改善箇所説明図

フォークリフトのエンジンにおいて、シリンダヘッド製造時の鋳型管理が不適切なため、燃焼室の形状が公差をはずれているものがある。そのためガソリン燃料使用時に適切な混合気が生成できずに燃焼不良が発生し、NOx 排出量が規制値を超えるおそれがある。

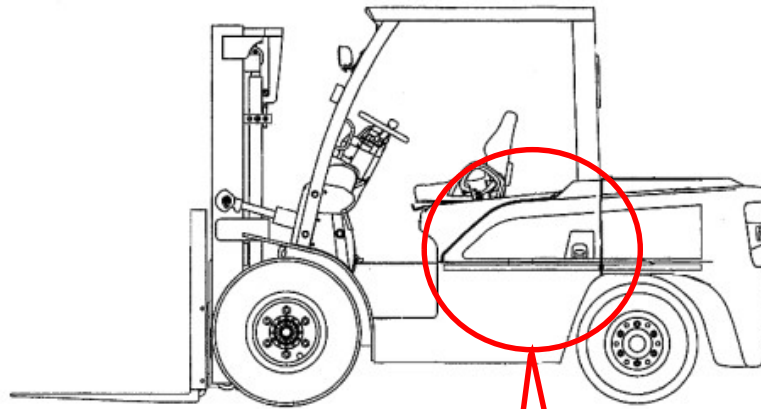
不 具 合 発 生 箇 所

改善内容

全車両、シリンダヘッドを良品に交換する。

は交換部品を示す。

識別：シリンダヘッドの刻印で識別する。
